STACY施設 設工認
(実験用装荷物の製作及びデブリ模擬炉心の新設)
【指摘事項回答】

日本原子力研究開発機構 原子力科学研究所
臨界ホット試験技術部

令和5年●月●日

燃料試料挿入管 構造図

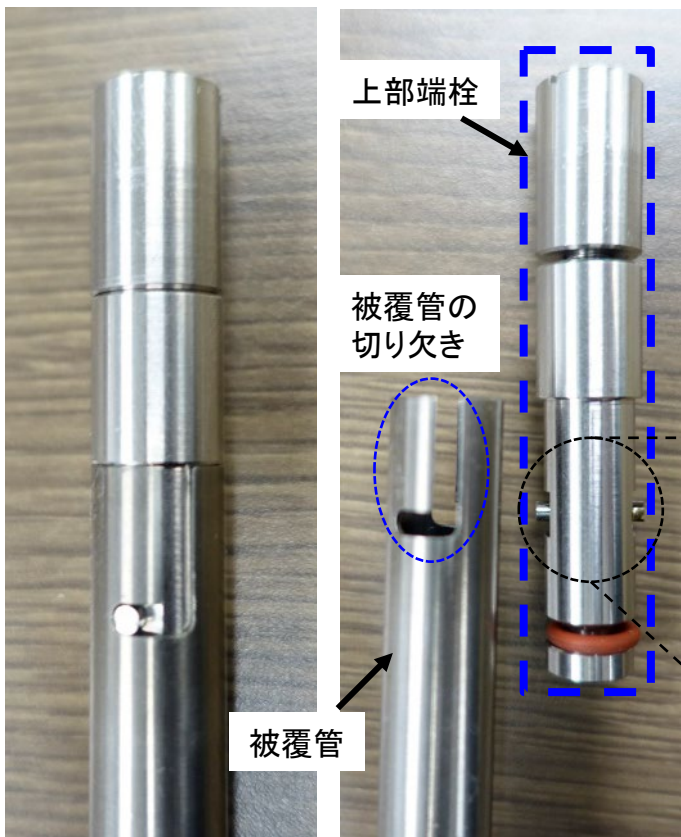
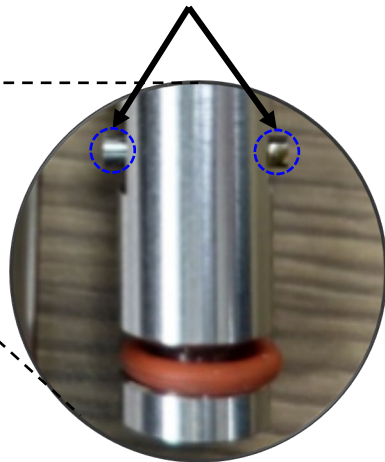
燃料試料挿入管は、放射線又は放射性物質の著しい漏えいを防止するにあたり、上部端栓を取り扱う時に容易に外れず、水密性を有する脱着式端栓にするとしているが、脱着式端栓はどの程度の水密性をどのように担保するのか、設計の考え方を説明すること。その際、法令要求の内容を踏まえ、放射線業務従事者に対する放射性物質の漏えい及び放射線による被ばく影響、炉室での作業時間等、実験用装荷物取扱い時の運用についても説明すること。

設工認申請書の構造図に被覆管の下端から切り欠き位置までの寸法を記載して補正する。
(赤破線部)

上部端栓の突起部分を被覆管の切り欠きに引っ掛けることで、上方に引っ張るだけでは外れない構造

- 上部端栓の上半分をねじ込むことで、Oリングが徐々につぶれて径方向に広がる構造
- Oリングと被覆管との摩擦抵抗が増加し上部端栓が回転しにくくなるため、突起が被覆管の切り欠きから外れにくくなる構造

Oリングが径方向に広がることで被覆管から容易に外れない構造

燃料試料挿入管(上部端栓)構造図

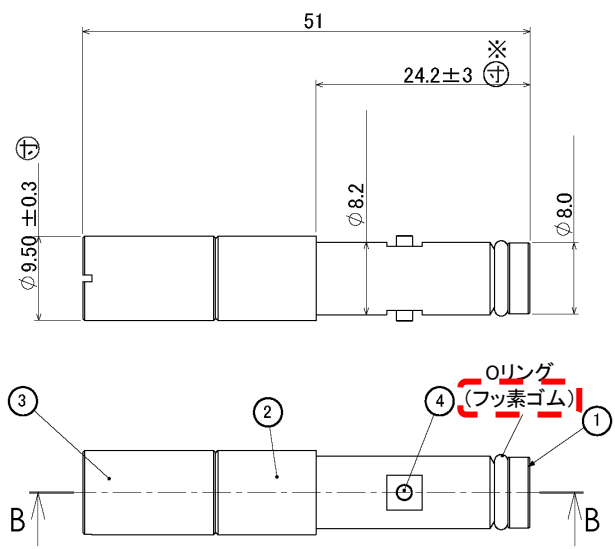
燃料試料挿入管のリングについて、熱、放射線、着脱時の摩擦による影響を説明すること。その際、STACYの使用環境を定量的に説明すること。

STACYは、最大熱出力200Wの低出力炉であり、常温から最高使用温度80℃の範囲で運転を行う。そのため、燃料試料挿入管のリングに高度な耐放射線性、耐熱性は要求されないが、炉心に挿入して使用することから、一般に耐放射線性、耐熱性を有することで原子力施設に用いられているフッ素ゴムを材質とするリングを使用する設計とする。このフッ素ゴムは、実用発電炉(高出力・高圧力・高熱の炉心)の制御棒駆動系水圧制御ユニット等のパッキンとして使用実績がある材質である。燃料試料挿入管(上部端栓)の構造図(リングの装着状態)をP.18に示す。

また、このリングは消耗品であるため、あらかじめ必要量を確保し、上部端栓開封のつど交換*¹することから、着脱時の摩擦による影響は問題とならない。

なお、燃料試料挿入管の開封頻度は実験目的に応じて異なるが、長期間開封しない場合でも最大数年程度と想定される。フッ素ゴムの耐用年数は、110℃の環境で30年以上と報告*²されており、STACYの使用環境ではリングの密封性能を喪失することはない。

上記の回答内容を設工認申請書の添付書類に記載して補正する。また、設工認申請書の本文構造図にリングの材質(フッ素ゴム)を記載して補正する。リングの補正に係る記載は次頁参照。

設工認申請書の構造図にリングの材質を記載して補正する。(赤破線部)

核的制限値が制限された範囲に収まる見通し

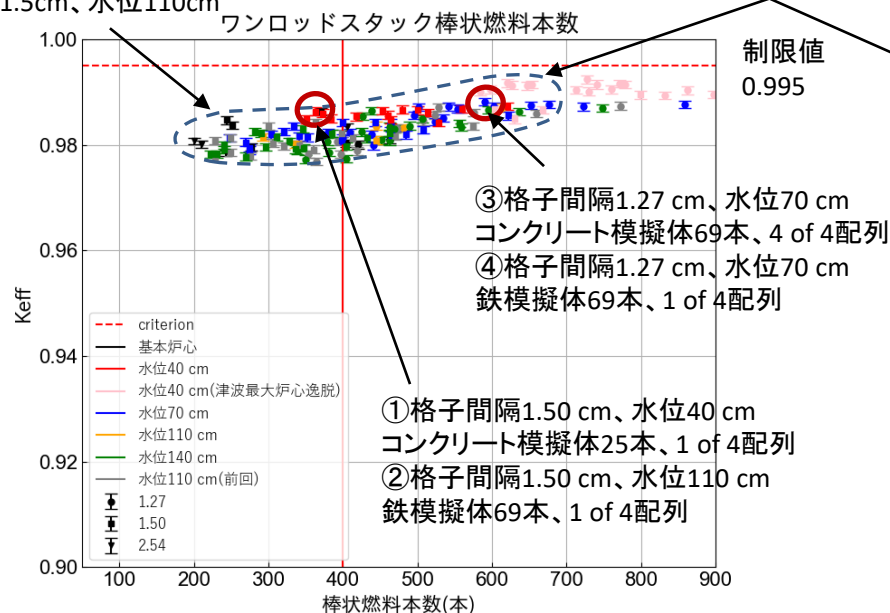
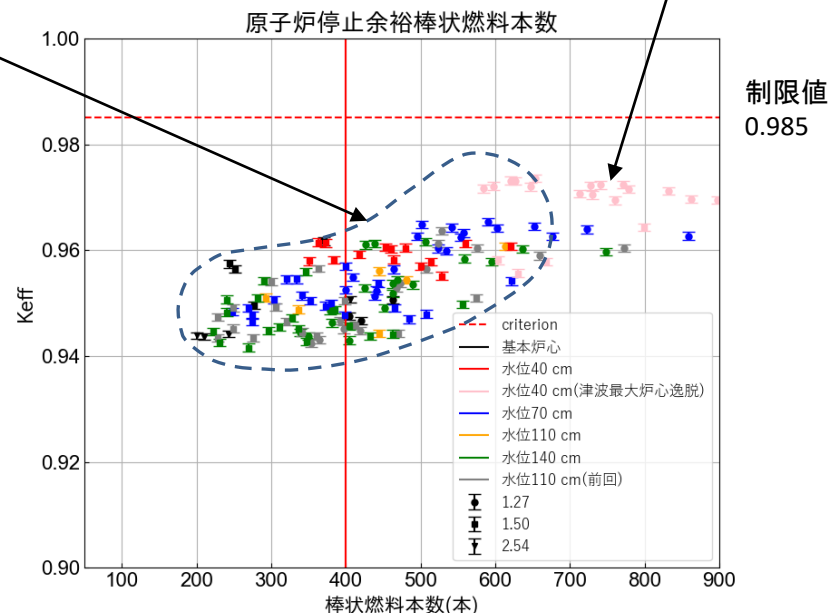
デブリ模擬炉心(1)の核特性値が制限された範囲に収まる見通しを示すこと。その際、実際に製作する本数のデブリ構造材模擬体を配置した炉心で核的制限値(原子炉停止余裕、ワンロッドスタックマージン)が確保できる見通しを示すこと。

- ・ 解析範囲を広げたことによりX軸の正の方向にデータが追加されるものの、Y軸方向には前回審査会合で描いた補助線の範囲に収まることを確認。
- ・ 棒状燃料が増え、炉心が大きくなるにつれておおむね右肩上がり(厳しくなる方向)に変化する(前回と同傾向)。
- ・ 模擬体の種類(鉄/コンクリート)毎に中性子実効増倍率が最大となった炉心を選出(P. 32参照)。

本解析の結果を踏まえ、左記の見通しを示す解析結果を設工認申請書 第2編 デブリ模擬炉心(1)の添付書類として追加して補正する。

新しい炉心を構成する際の方針
(概念図)

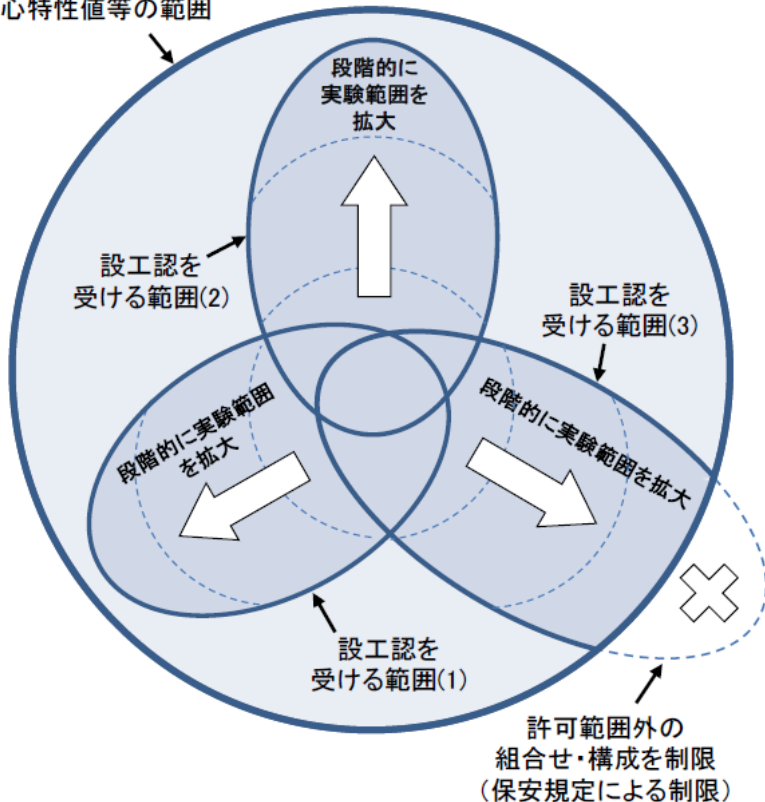
臨界実験装置で核的制限値をどのように満足させるか、考え方を説明すること。

本設工認の範囲で構成可能な炉心の組合せ(例)の中で核的制限値(原子炉停止余裕)を厳しくする炉心条件(代表炉心)においても核的制限値を満足する見通しを得たが、供用段階においても、実験炉心(実験拡張)に対し核的制限値を満足する見通しを得つつ、原子炉を運転する。具体的には、炉心構成に係る安全確認手順(燃料体等の配置、配置替えに伴う炉心特性の算定とその承認)を保安規定に定め、事前解析値と実測値との比較検証により核的制限値を満足する見通しであることを確認しつつ(※)、原子炉を運転する。(P.45参照)

なお、核的制限値を満足する見通しであることの確認において、解析値が実測値と大きく離れている場合、かつ、実測値が解析値よりも危険側(制限値に近い側)にある場合は、解析値と実測値の偏差基準(C/E値)を調整した上で改めて解析を行い、次の実験拡張における条件設定を慎重に行って再度実測値と比較・検証する。

原子炉の運転に当たっては、核的制限値を担保するために①過剰反応度に係る炉心タンク水位の制限、②反応度添加率に係る水位上昇速度の制限、③原子炉停止余裕に係る安全板の位置及び挿入性の確認を行う。(P.47参照)

デブリ構造材模擬体(コンクリート)構造図

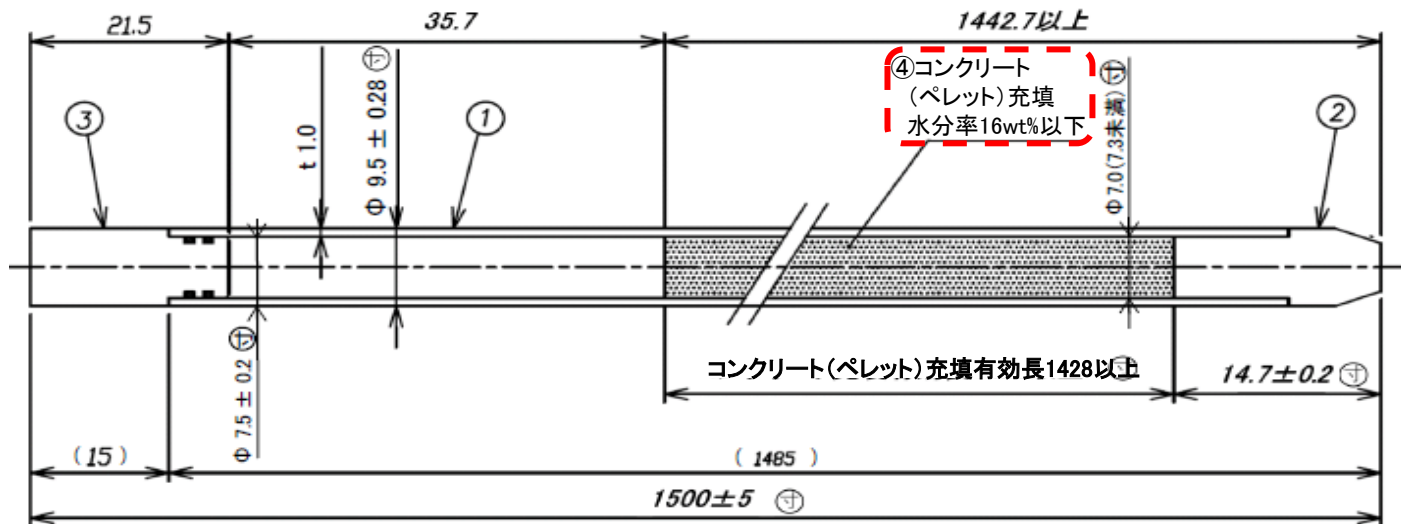
<指摘事項 No.7>

コンクリートの組成が反応度に与える影響は、コンクリートに含まれる水分量の変化によるものが支配的であるため、第1編 実験用装荷物の本文構造図にコンクリートの水分量(水分率)の上限値を記載して補正する。

設工認申請書第1編 実験用装荷物の本文構造図に水分率の上限を記載(赤破線部)し、補足説明資料2の内容を第2編 デブリ模擬炉心(1)の添付書類に追加して補正する。
